改善箇所説明図

トヨタ カローラ

基準不適合発生箇所

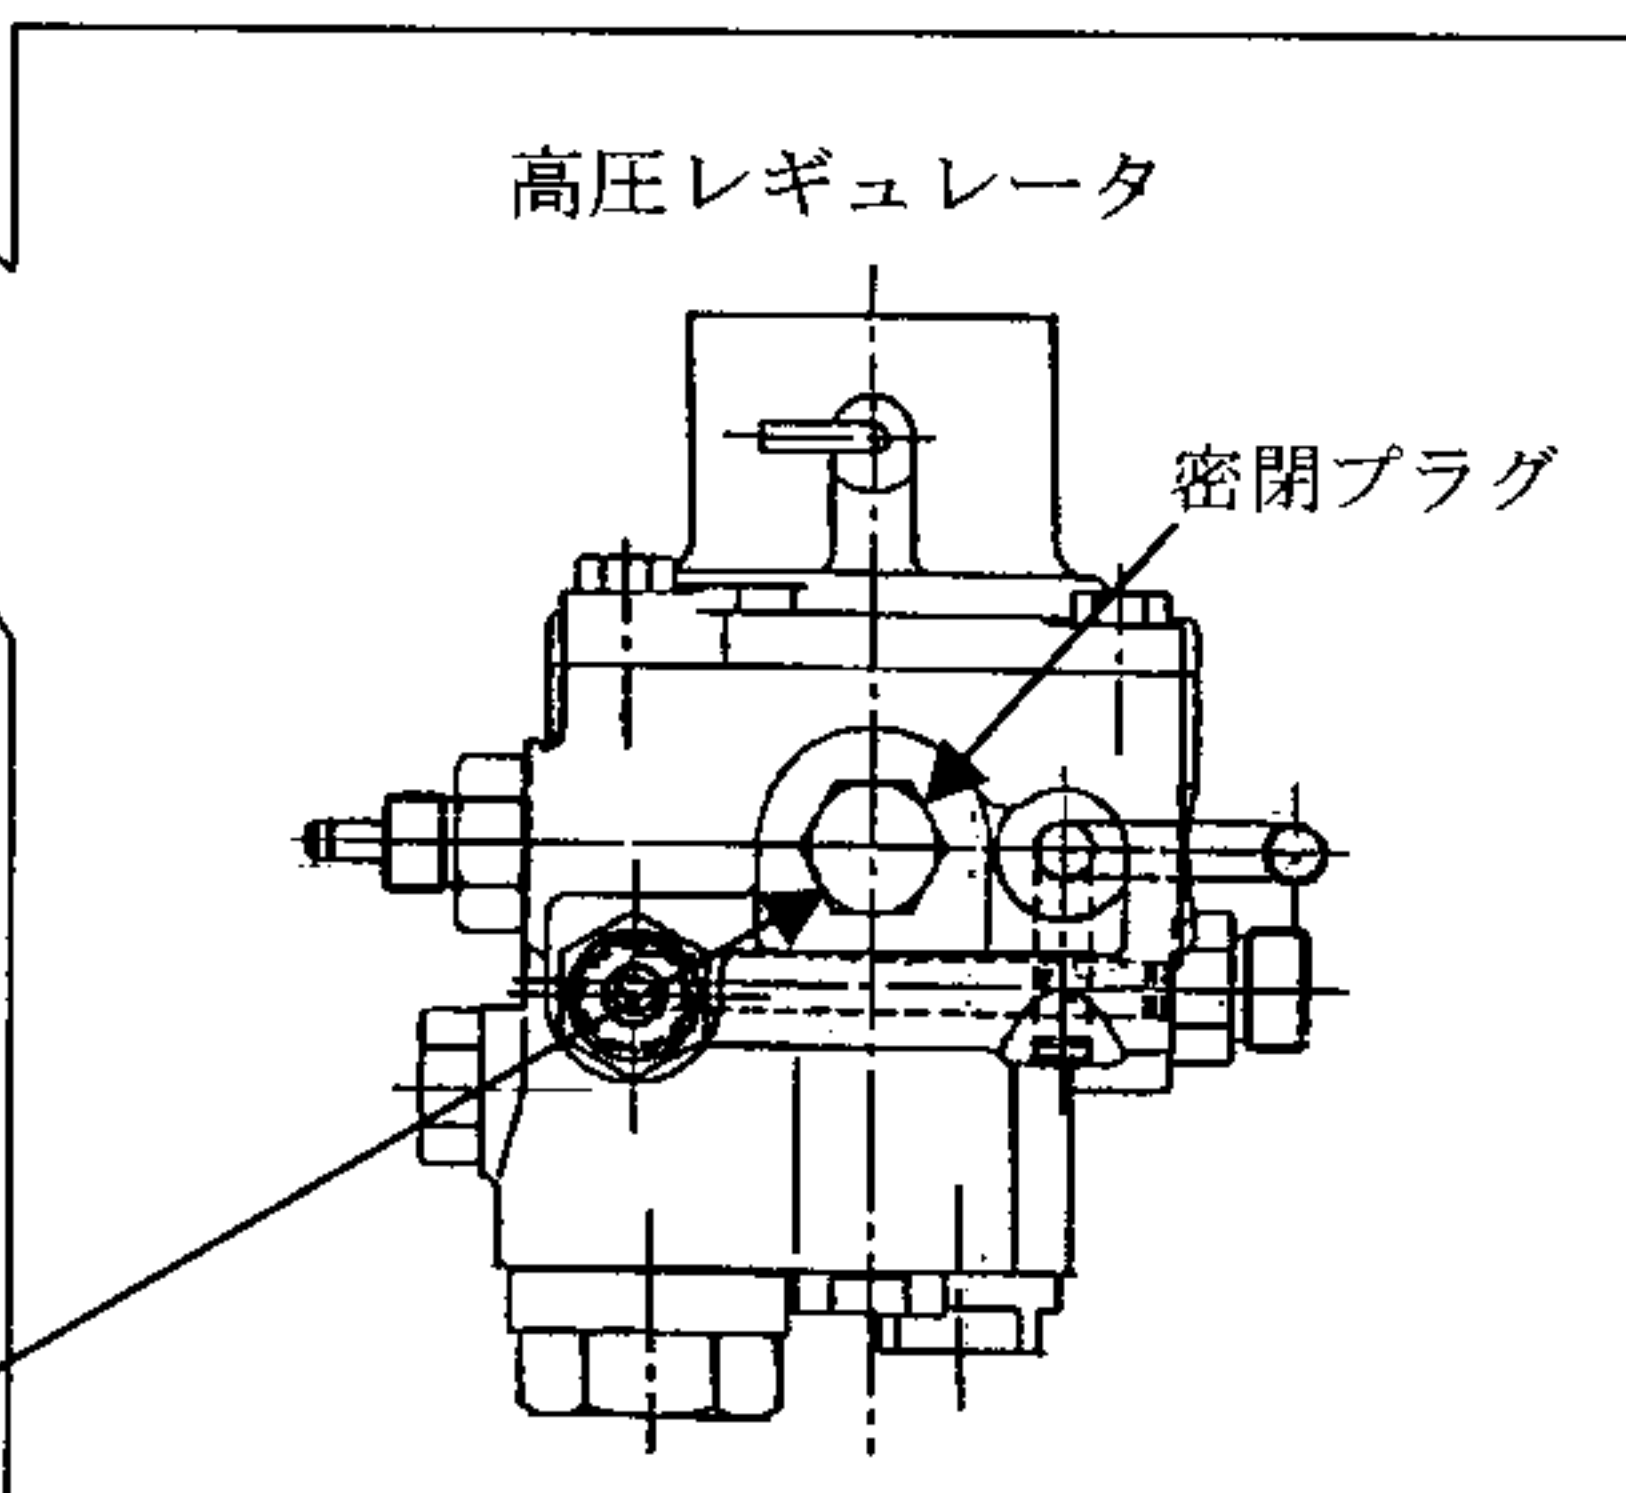
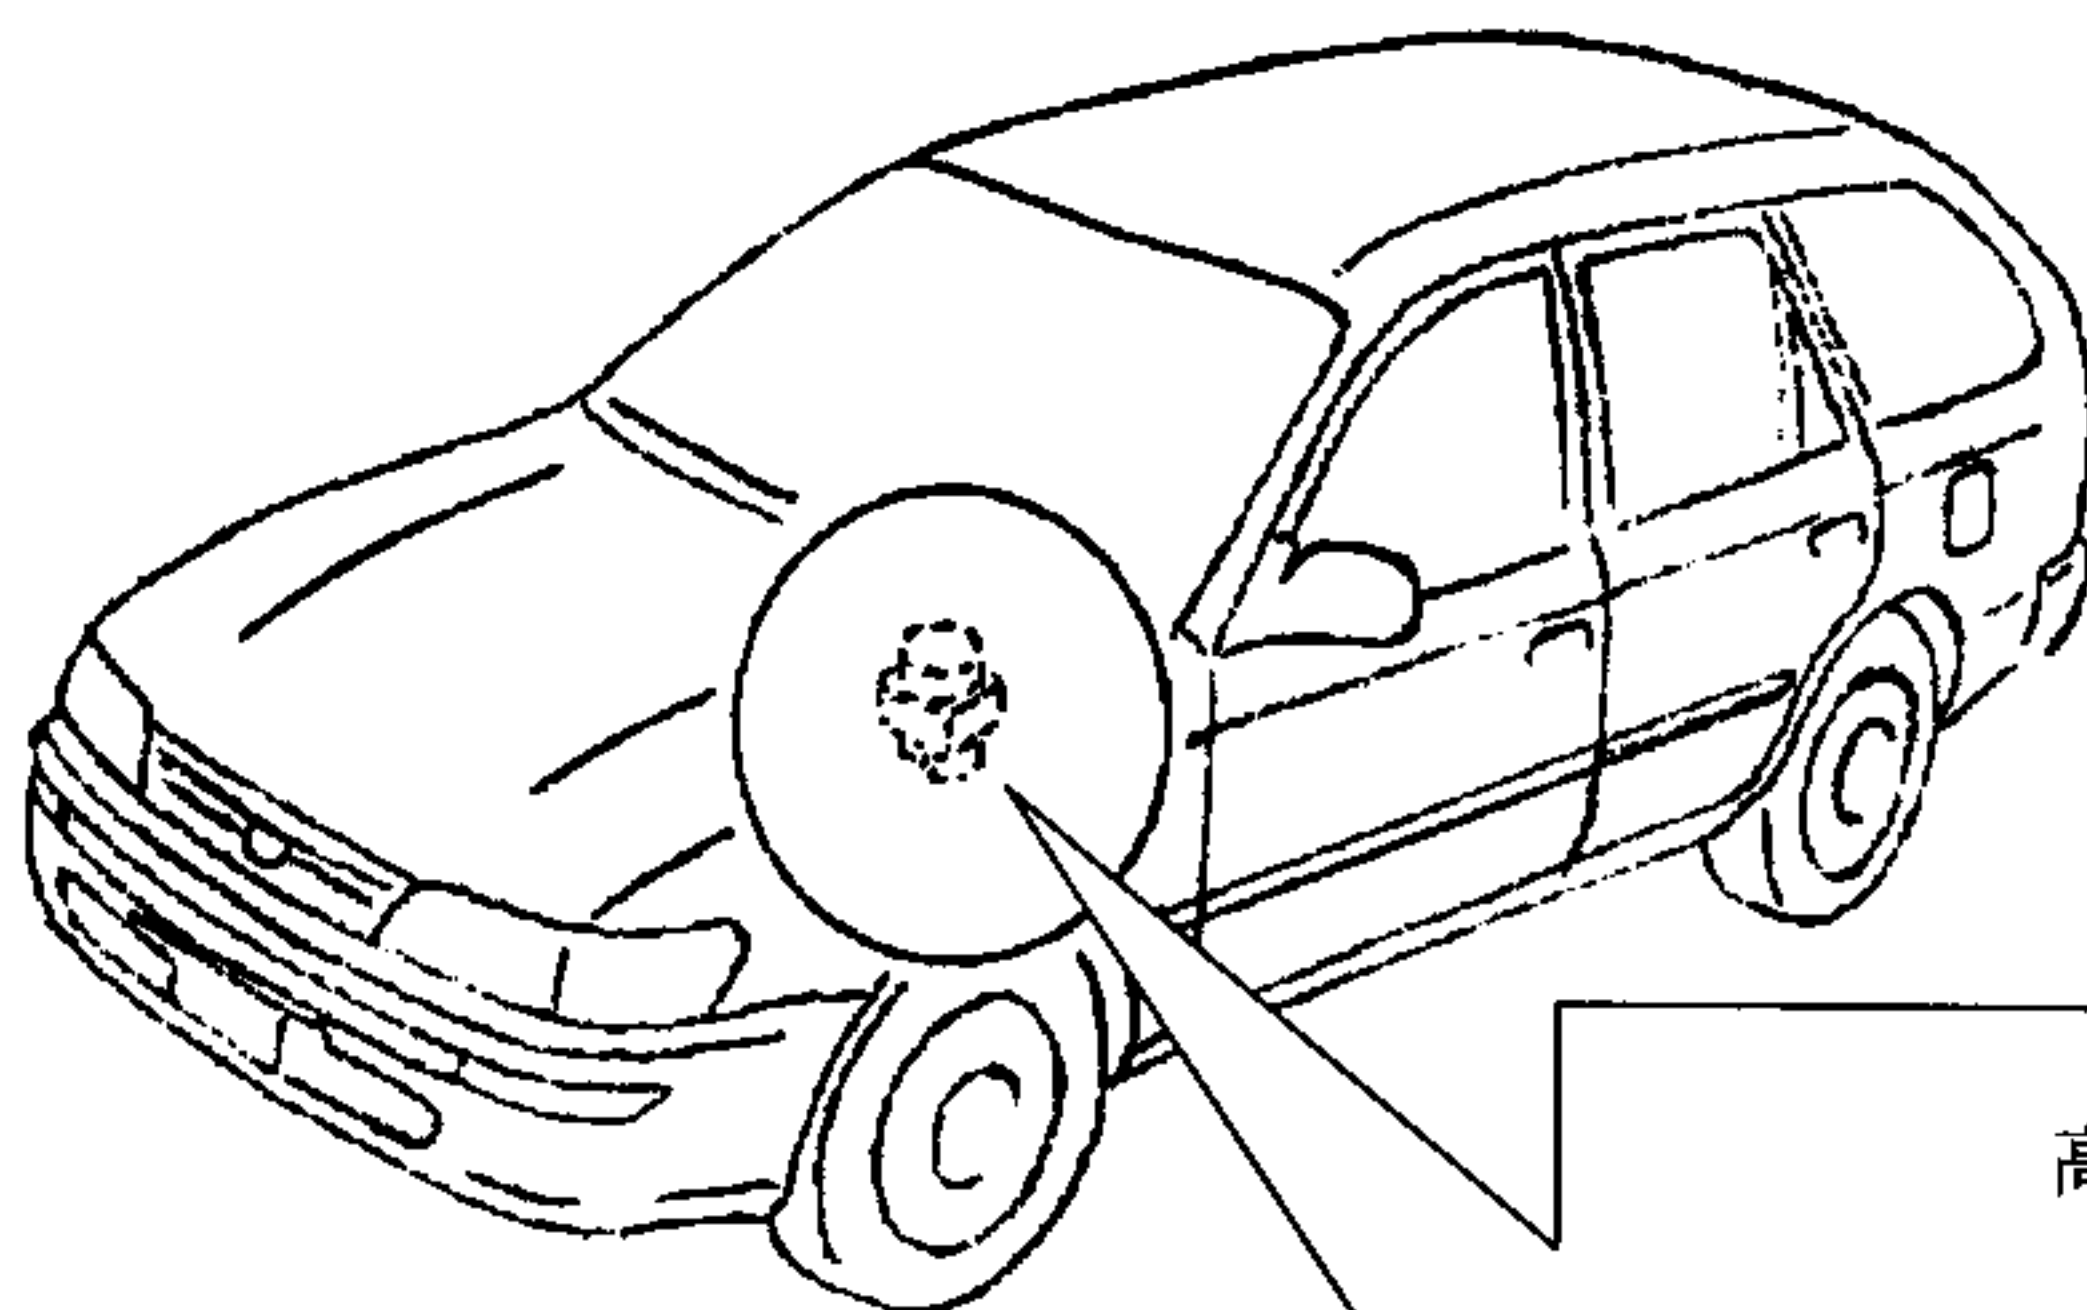
圧縮天然ガス自動車において、燃料を供給する高圧レギュレータの密閉プラグ締付け力が不足しているため、エンジン始動時の当該密閉プラグに掛かる圧力変動により、密閉プラグが緩むものがある。そのため、そのまま使用を続けると、密閉プラグに取付けられているオーリングが損傷し、燃料が漏れるおそれがある。

全車両点検し、当該密閉プラグを増し締めする。なお、燃料漏れのあるもの及び緩みのあるものは、オーリングを新品と交換する。

識別 : 当該密閉プラグに黄色ペイントを塗布する。
